# 使用済セシウム吸着塔一時保管施設（第三施設）の変更 に係る実施計画変更認可申請について（補足説明資料）

2022年10月27日

東京電力ホールディングス株式会社

### 3 - 2. 使用済セシウム吸着塔一時保管施設（第三施設）概略図

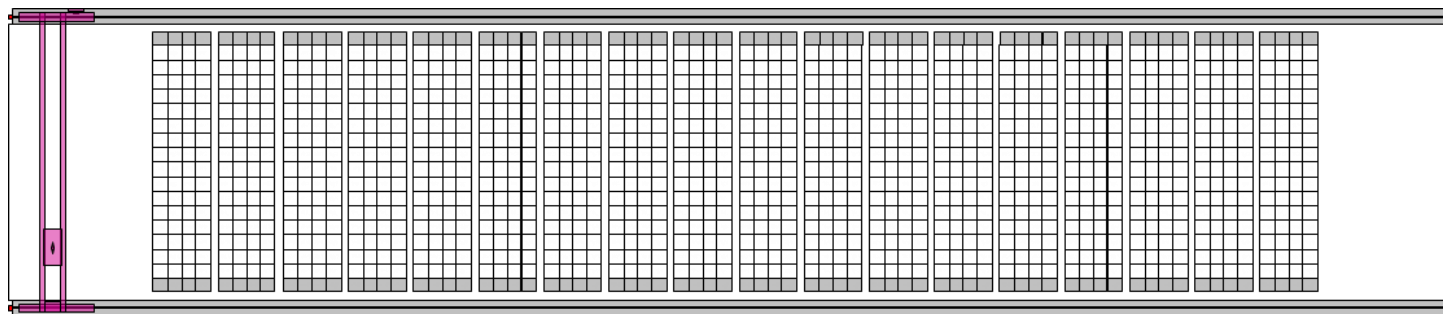
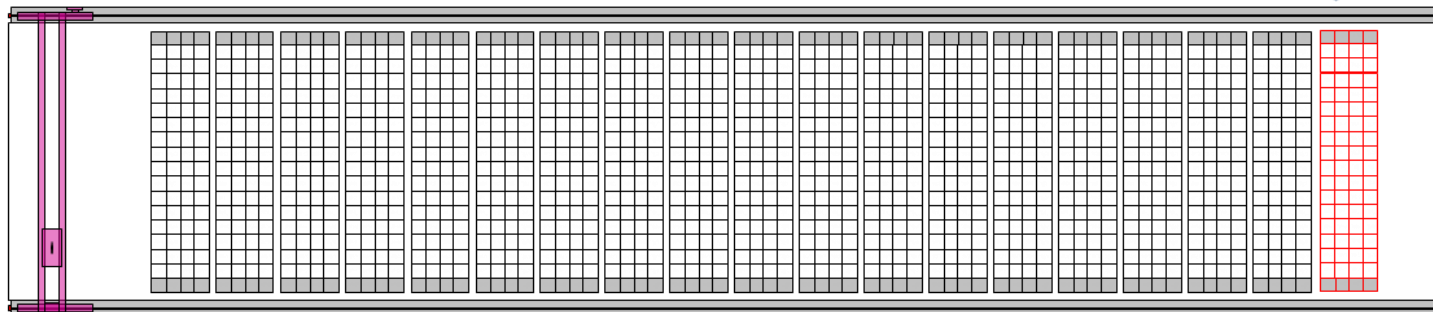
- HIC格納用ボックスカルバート192基分を増設することでHIC保管容量は3,648基となる。

HIC192基分用

主要設備概要図

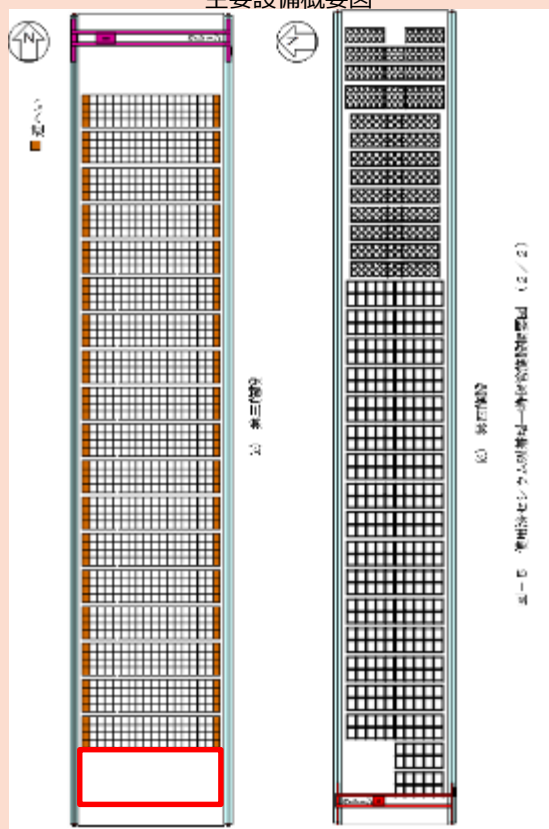
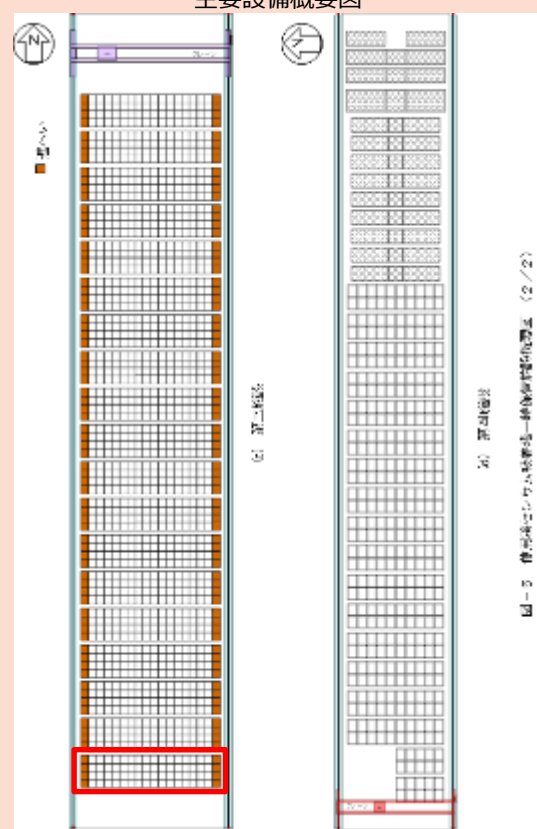
3,456体

3,648体

図1 第三施設概要

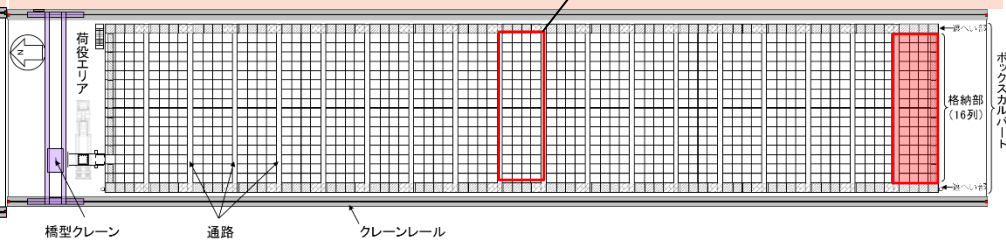
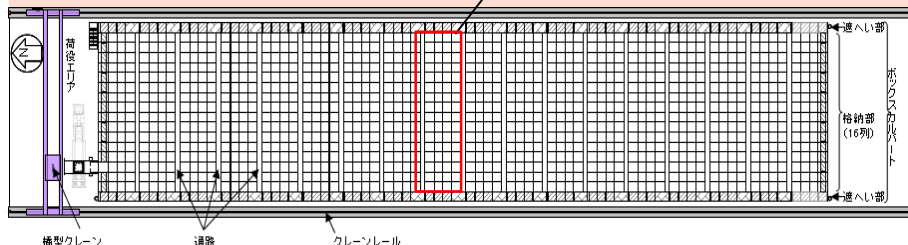
本施設はHICを取扱うための橋形クレーン、遮へい機能を有する蓋付きコンクリート製ボックスカルバート等により構成し、本施設におけるHICの貯蔵体数は**3456基**（3段積×4列×16行×**18**ブロック）とする(図1)。また、設置エリアを図2に示す。

本施設はHICを取扱うための橋形クレーン、遮へい機能を有する蓋付きコンクリート製ボックスカルバート等により構成し、本施設におけるHICの貯蔵体数は**3648基**（3段積×4列×16行×**19**ブロック）とする(図1)。また、設置エリアを図2に示す。

図7 漏えい検出器設置図

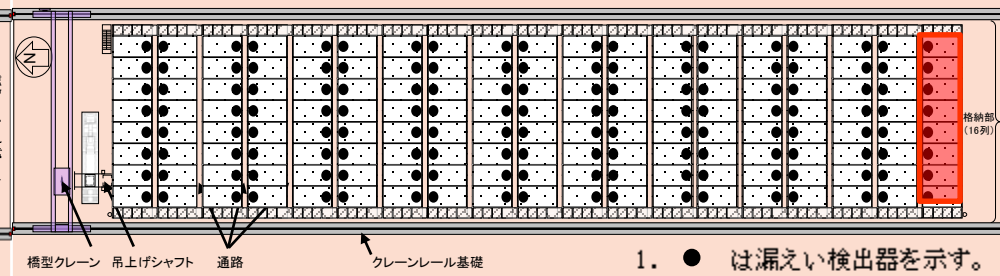
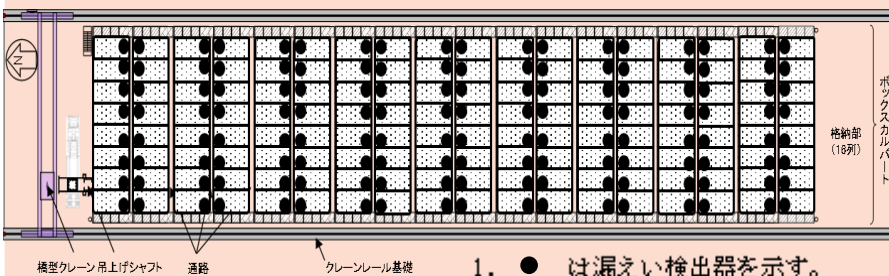
漏えい検出器未設置のエリアについては、底部に漏えい物の流れ込みがないことを容易に確認できるように、ボックスカルバート連結範囲(図12参照)ごとに偏りなく選んだ4ヶ所を空き運用として漏えいの有無を確認する。連結範囲ごとに格納開始から1ヶ月ごとに1回(4ヶ所、以下同じ)、格納完了後の1ヶ月以内に1回、以後3ヶ月以内ごとに1回の確認を行う。

(記載の削除)

図10 ボックスカルバート概要図

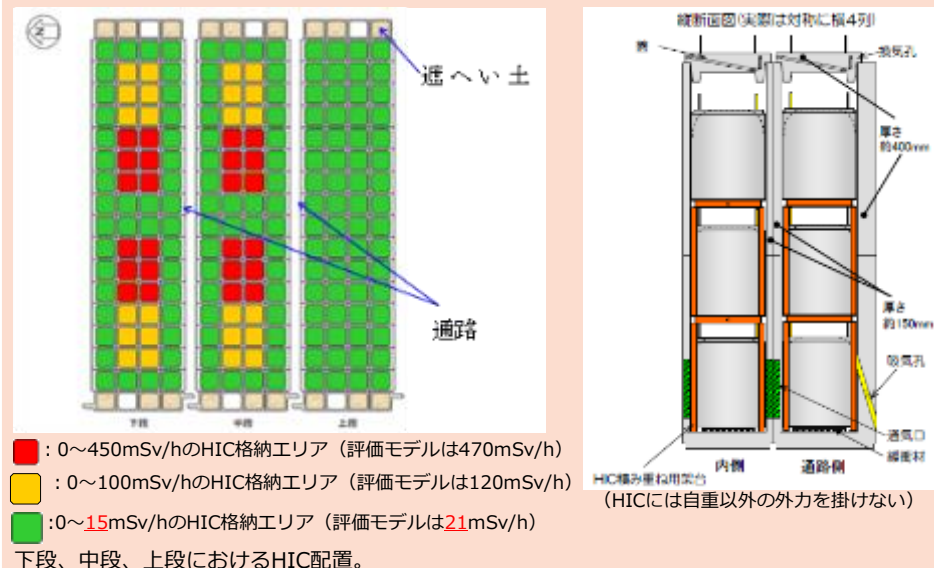
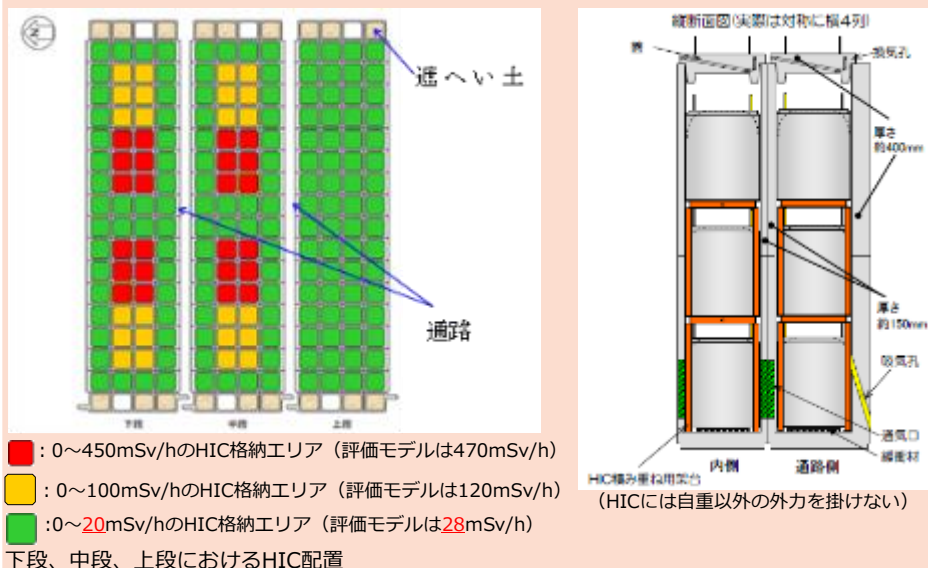
敷地境界線量評価に際しては、高線量HICとして第Ⅲ編3.2.2.2表2.2.2-1にいうスラリー(鉄共沈処理)入りHIC432体及び吸着材3入りHIC432体を、低線量HICとして同じくスラリー(炭酸塩沈殿処理)入りHIC2592体をモデル化(図10は1ブロック分のみの配置を示す)している。

敷地境界線量評価に際しては、高線量HICとして「Ⅲ特定原子力施設の保安 第3編2.2.2敷地内各施設からの直接線ならびにスカイシャイン線による実効線量」表2.2.2-1におけるスラリー(鉄共沈処理)入りHIC456体及び吸着材3入りHIC456体を、低線量HICとして同じくスラリー(炭酸塩沈殿処理)入りHIC2736体をモデル化(図10は1ブロック分のみの配置を示す)している。

低線量HICは、HIC表面線量実績が最大でも14mSv/hに満たないことを考慮して、放射能濃度は「Ⅲ特定原子力施設の保安 第3編2.2.2敷地内各施設からの直接線ならびにスカイシャイン線による実効線量」表2. 2. 2-1に記載の値の3/4と設定する。この値にて、評価モデルとしての表面線量は21mSv/hであり14mSv/hを上回ることから設定は保守的である。

スラリー（炭酸塩沈殿処理）及びスラリー（鉄共沈処理）の側面表面線量はそれぞれ21mSv/h, 120mSv/hと評価されており、保管施設への格納時の各HICの側面表面線量実測値がこれ以下のもの（保守的に境界値をそれぞれ15mSv/h, 100mSv/hとする）は、その測定値に応じてより低線量のHICとみなして配置することが可能である。また高線量HICを配置する場所に低線量HICを配置することは可能とする。

以上、図10に示した配置を元に、「Ⅲ特定原子力施設の保安 第3編2.2.2敷地内各施設からの直接線ならびにスカイシャイン線による実効線量」に記載の方法にて評価した結果、第三施設の最寄りの評価点（No.7）における直接線・スカイシャイン線の評価結果（表1）は年間約0.0153mSvとなる。

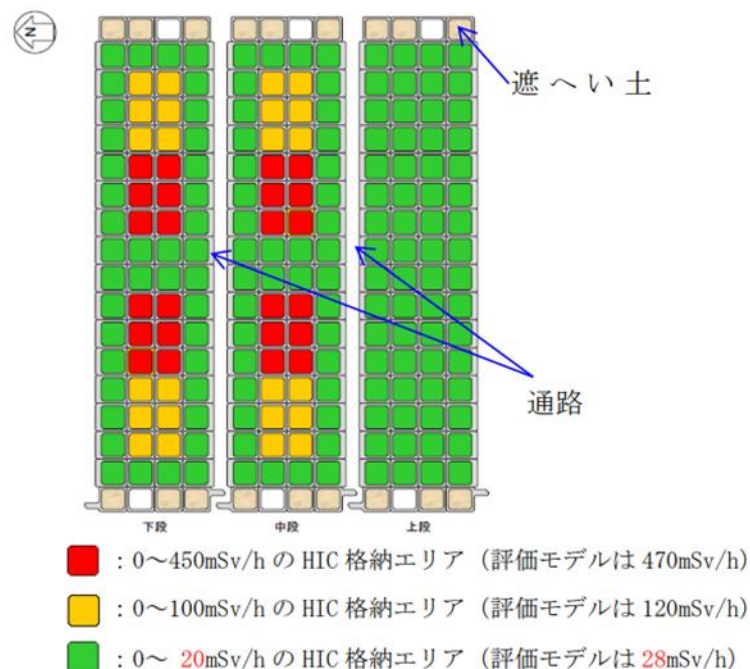
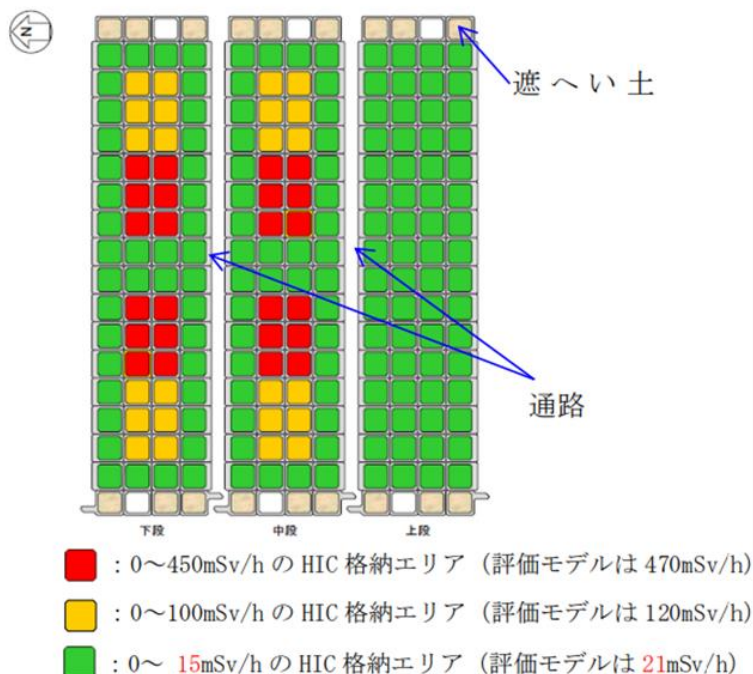
- 第三施設は、敷地境界での線量影響を抑制するため、高線量HIC（赤・黄）をボックスカルバート群の内側に、低線量HIC（緑）を外側に配置するようHIC容器表面線量に基づく制限を設定している。
- 低線量HICの保管場所には従来、表面線量20mSv/h以下の制限を設定している。これは、スラリー（炭酸塩沈殿処理）がHICに、実施計画Ⅲ章※に記載の濃度にて充填されている際の評価値が28mSv/hであることから、これに裕度を有した値として設定したものである。

- しかし、実際の使用済HICの表面線量はほぼ全数が20mSv/h以下であり、平均値は1mSv/h以下である。このため、実施計画Ⅲ章の敷地境界線量評価が過度に保守的となっている。

- 前スライドの経緯より本申請では、低線量HIC（緑）の表面線量の制限値を3/4倍に引き下げる（20mSv/h ⇒ 15mSv/h）。表面線量が15mSv/hを超えるHICは既に高線量HIC用（赤・黄）の区画に格納していることから、引き下げにあたっての支障はない。
- これに伴い、実施計画Ⅲ章の敷地境界線量評価は、第三施設にてスラリー（炭酸塩沈殿処理）を対象とする評価ではSr-90等の各核種の放射能濃度を3/4倍に見直して評価を行う。
- 高線量HICの表面線量の制限値は見直しを実施しない。このため、今後15mSv/hを超えるHICが発生した場合でも、高線量HIC用の区画に保管が可能である。

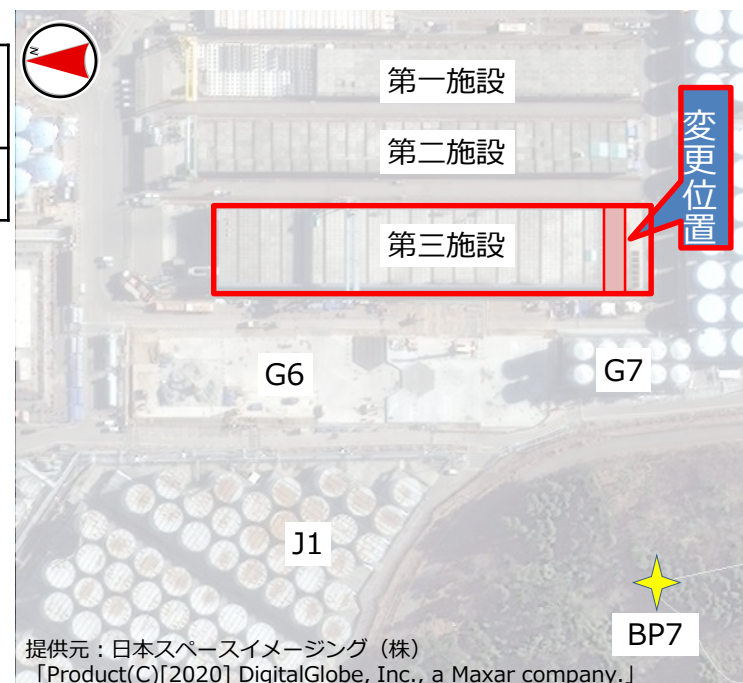
- 使用済セシウム吸着塔一時保管施設（第三施設）の敷地境界線量は、本申請により減少する。

変更前： $1.76 \times 10^{-2} \text{mSv/年}$

変更後： $1.53 \times 10^{-2} \text{mSv/年}$  ※本施設の最寄りの評価点であるBP7の値

- ・ HICの線量実績より、線量評価用の炭酸塩沈殿スラリーの放射エネルギーを3/4倍に見直し。
- ・ 標高記載誤り(2020年8月12日面談実施)を反映し、適切な標高にて線量再評価を実施。

図10 ボックスカルバート概要図

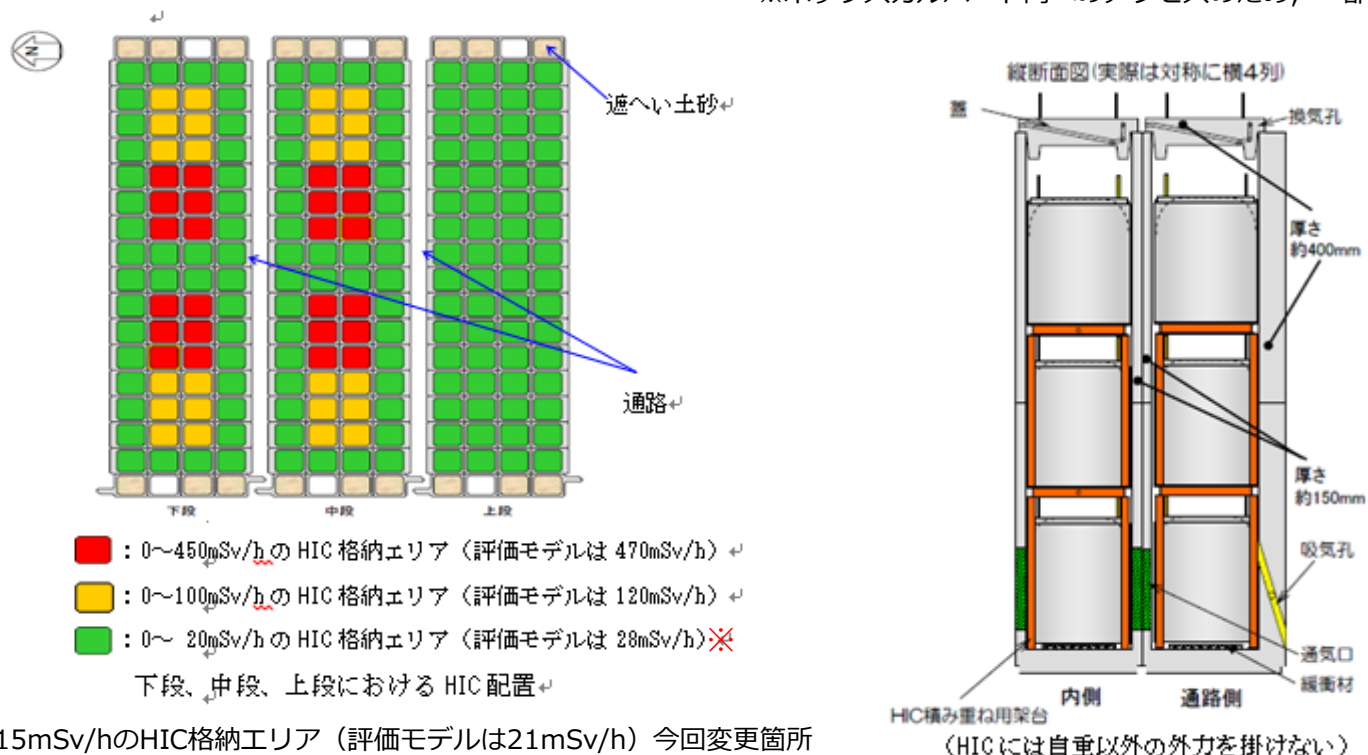
\* : 0~15mSv/hのHIC格納エリア(評価モデルは21mSv/h) 今回変更箇所
